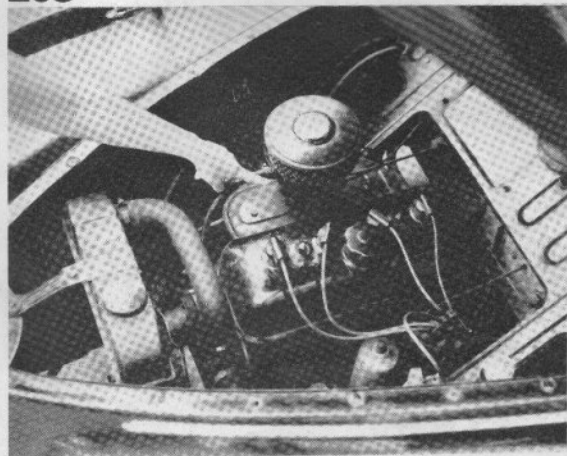
La plaque support-guide de la commande de carbu doit être bien dans l'axe du papillon de carbu. Gardez l'ensemble des tiges 203, et simplement raccourcir la tige qui longe la cloison.
